Les Spéléologues du Causse de Limogne en Quercy

Projet d'extension d'un élevage de veaux  
sur la commune de Beauregard (46)  
présenté par Monsieur Jos VERHAERT

Enquête publique du 24/09/04 au 29/10/04

## Organisation générale du système karstique alimentant l'émergence captée de Crégols

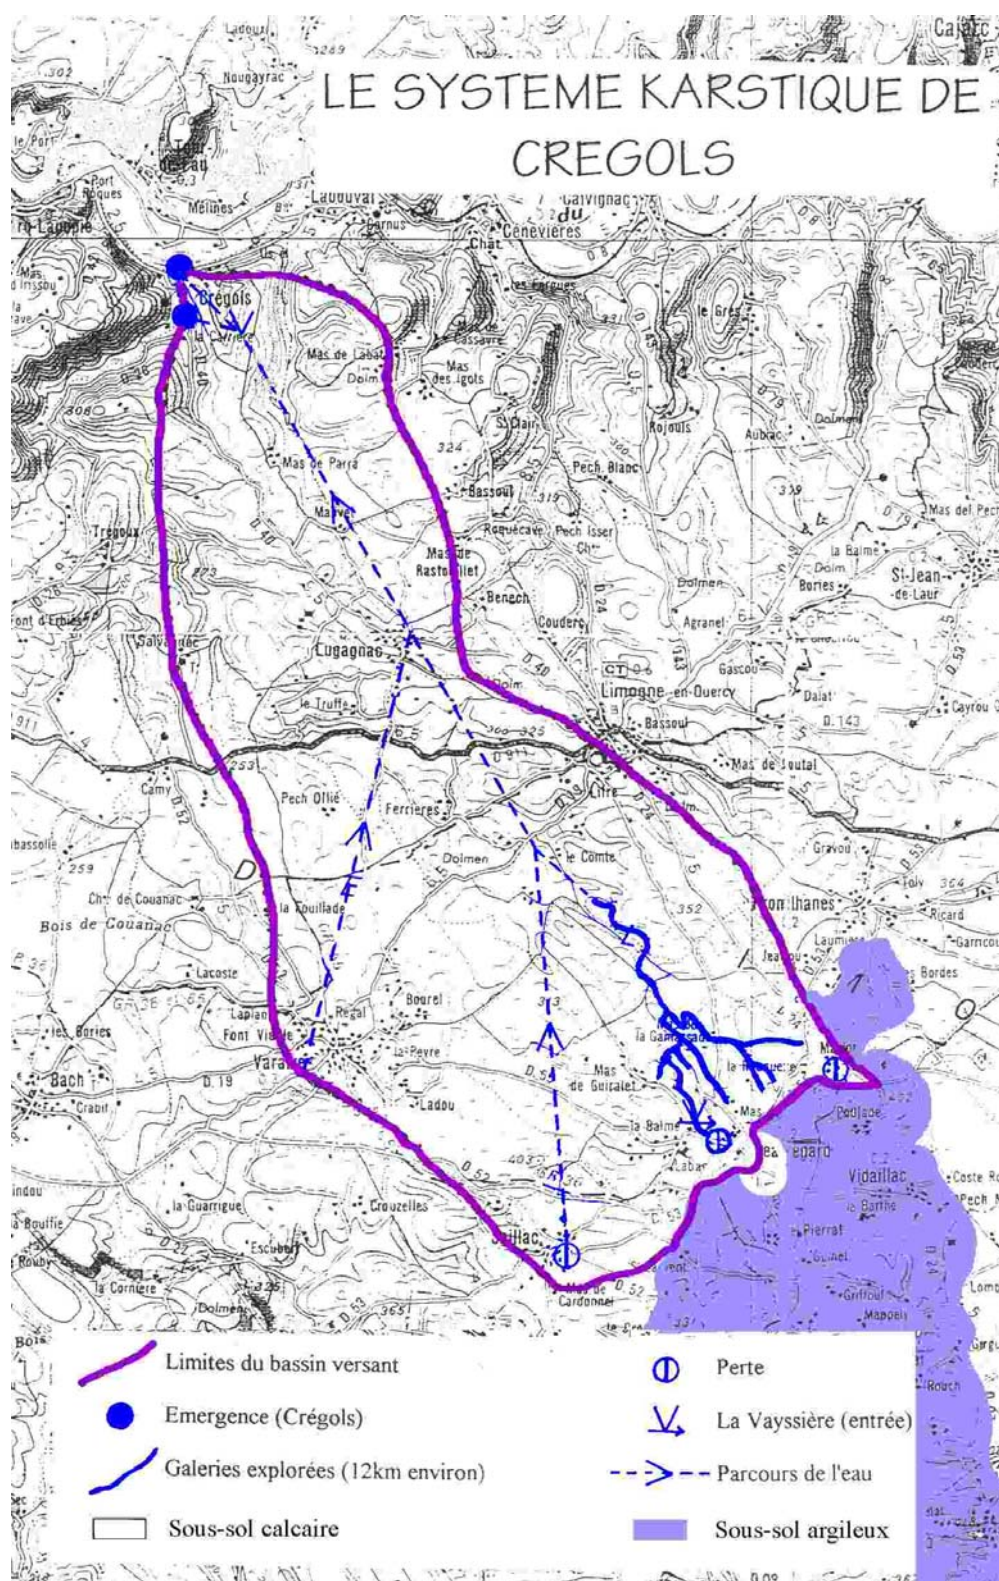
#### ↳ Origine des eaux de la source de Crégols : Voir carte page suivante

L'émergence captée de Crégols draine une part importante de la bordure nord du causse de Limogne en Quercy.

L'alimentation est essentiellement assurée :

- par l'infiltration directe dans la masse carbonatée du causse,
- pour une petite partie, surtout dans le secteur de Beauregard, par des ruissellements concentrés sur les marnes imperméables du Terrefort jusqu'à quelques pertes au contact du calcaire.

La distance en ligne droite entre ces pertes et l'émergence atteint une quinzaine de kilomètres.

Carte ci-dessus :  
Positionnement des points de prélèvements d'eau dans le réseau de la Vayssière  
Campagne d'analyses de la DDAF du Lot - 1995  
Vue générale par rapport au projet envisagé d'extension d'élevage de veaux

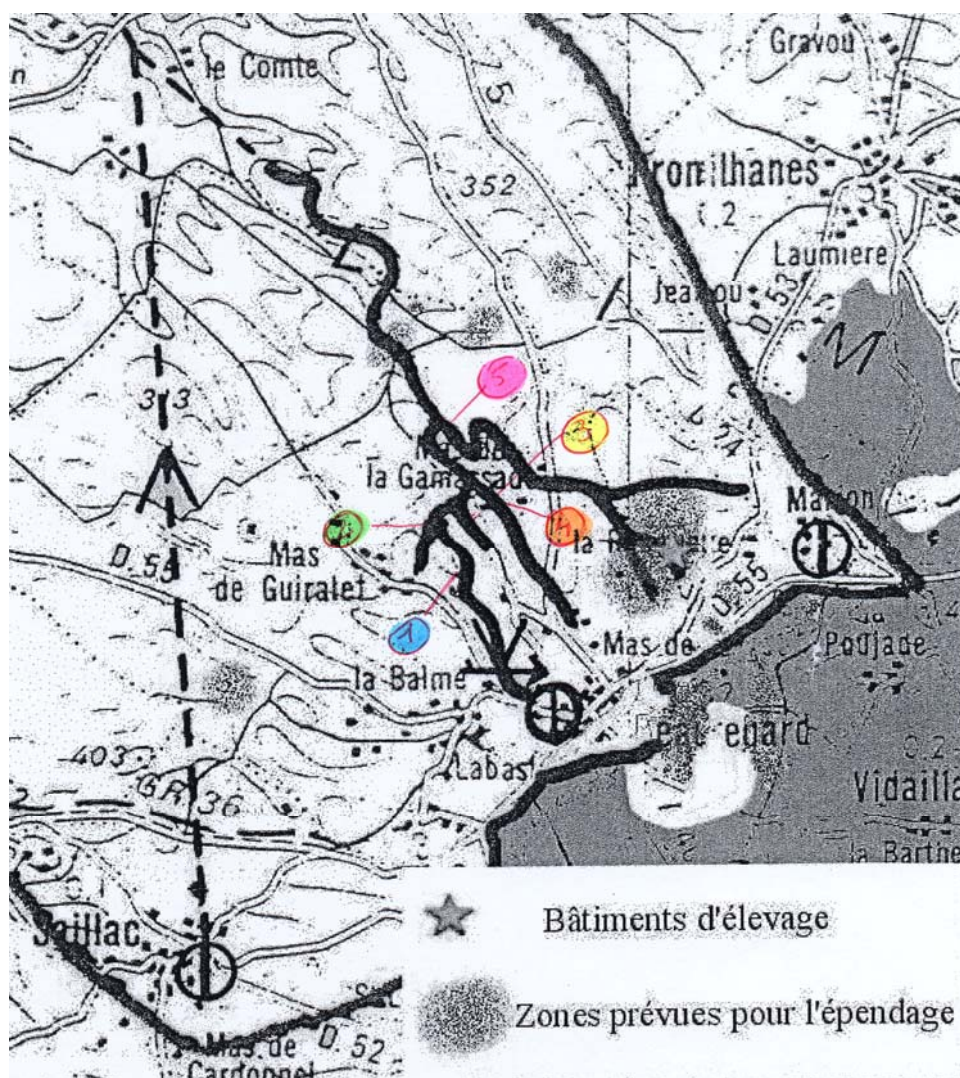
- Dès la zone d'entrée, on remarque de très nombreuses sangsues qui témoignent d'**eaux anormalement riches en matières organiques**.
- Lorsque la galerie d'entrée rejoint le collecteur qui amène les eaux provenant d'une part de l'élevage de veaux déjà existant, d'autre part de la porcherie implantée sur la commune voisine de Vidaillac près du mas de Marion, les **eaux sont fréquemment noires et les odeurs de lisiers prégnantes**.
- **Une Demande Chimique Organique élevée** : des mesures de DCO effectuées lors d'une campagne d'analyse d'eaux sur la rivière souterraine de la Vayssière en 1995, mise en place par la Direction Départementale de l'Agriculture et de la Forêt du Lot, se sont avérées élevées.

Les observations mettent en avant des eaux anormalement riches en matières organiques, des eaux de couleur noires et une forte odeur de lisier, une DCO élevée.

On remarque, à la vue des résultats de ces analyses, « une dégradation nette de la qualité des écoulements karstiques entre la base du puits de l'igüe de la Vayssière et le point terminal des mesures à la confluence de la Mare au Diable », comme le souligne la DDAF 46 dans son expertise.

L'évolution croissante de ces mesures tout le long de la rivière souterraine est pour le moins éloquent et, sans aucun doute, liée à l'activité agricole menée en surface.

Le rapport de la DDAF 46 tire de ces analyses la conclusion suivante : « cette première campagne d'analyses fait nettement apparaître l'**impact des activités agricoles** (en particulier des élevages) sur la **qualité des eaux souterraines qui sont captées plus en aval aux sources de Crégols**, pour les besoins AEP du syndicat des eaux de Bournac ».

Position des bâtiments d'élevage et des zones d'épandage prévues par rapport au réseau souterrain de la Vayssière et aux principaux axes de drainage alimentant l'émergence karstique de Crégols

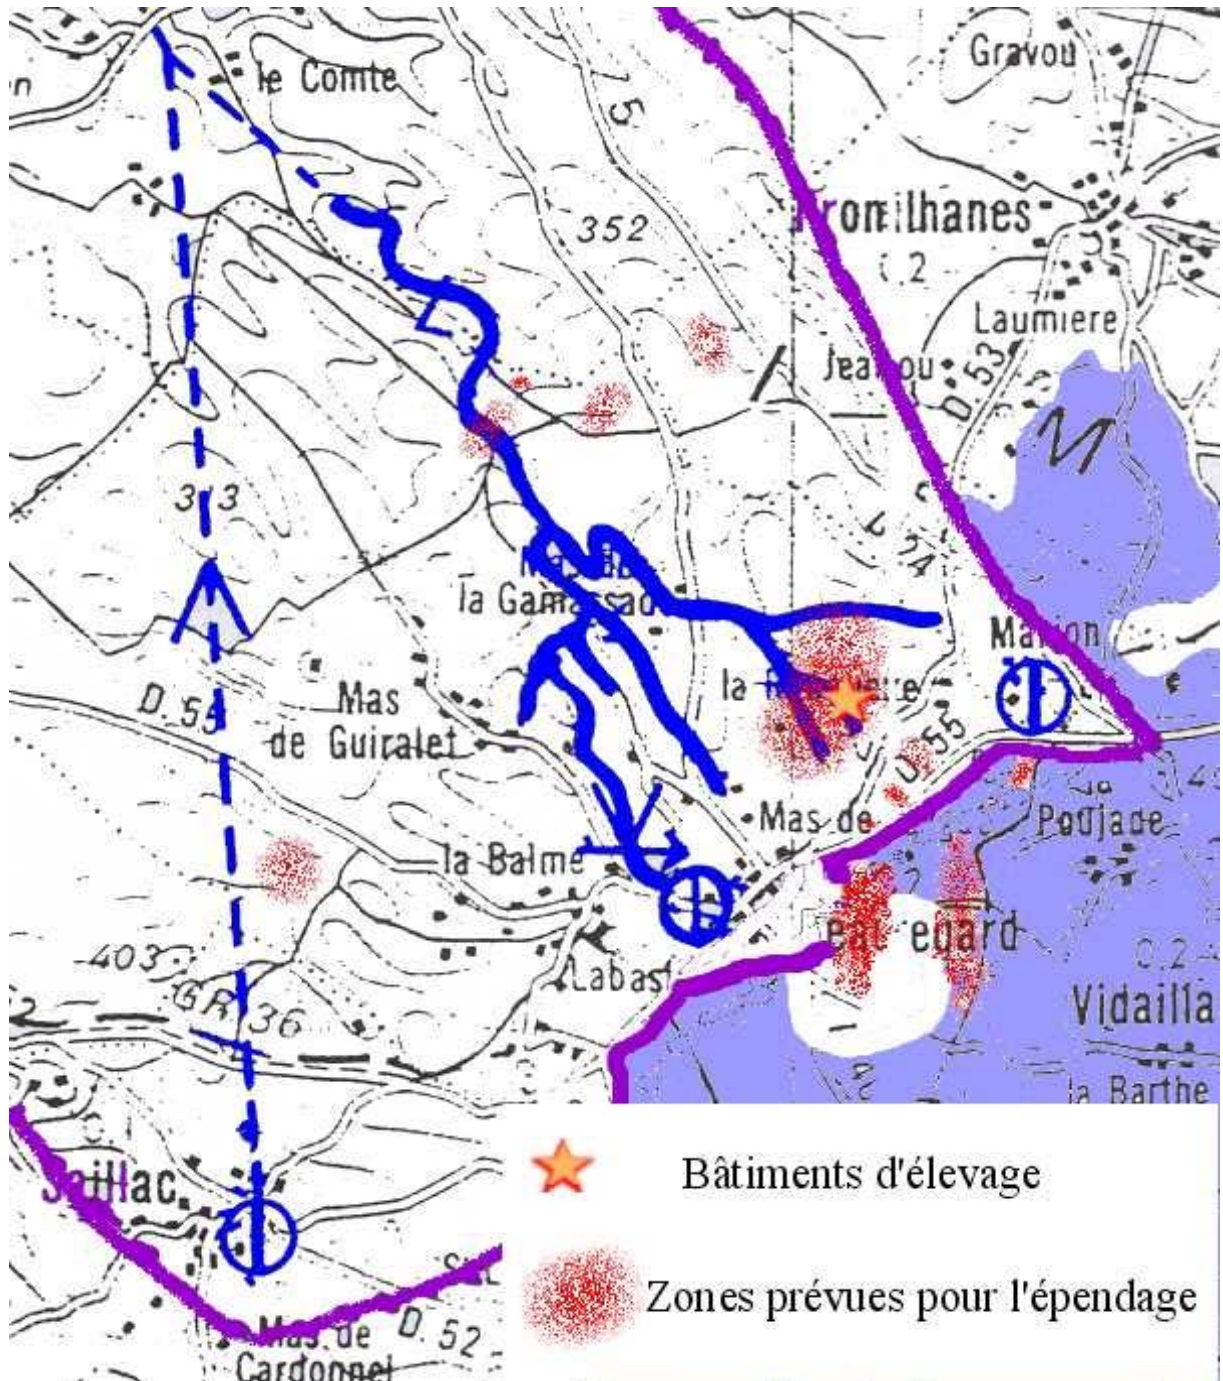
Le plan d'épandage présenté, met en avant de nombreuses **incohérences entre la liste des parcelles proposées, l'étude hydrogéologique et la réalité de terrain.**  
(voir la carte page suivante).

Certaines parcelles ne sont pas aptes pour l'épandage. En effet, elles se situent en zone 1, forte à très forte sensibilité, pour lesquelles l'épandage est interdit d'après les préconisations de l'étude hydrogéologique (voir annexe 14 du dossier).

Des parcelles proposées, situées en zone de forte à très forte sensibilité et donc inaptées à l'épandage.

Les limites des diverses zones définies sur la carte de zonage de l'épandage en page 136, sont approximatives par rapport aux contours de la carte géologique et sont définies ainsi en faveur du projet.
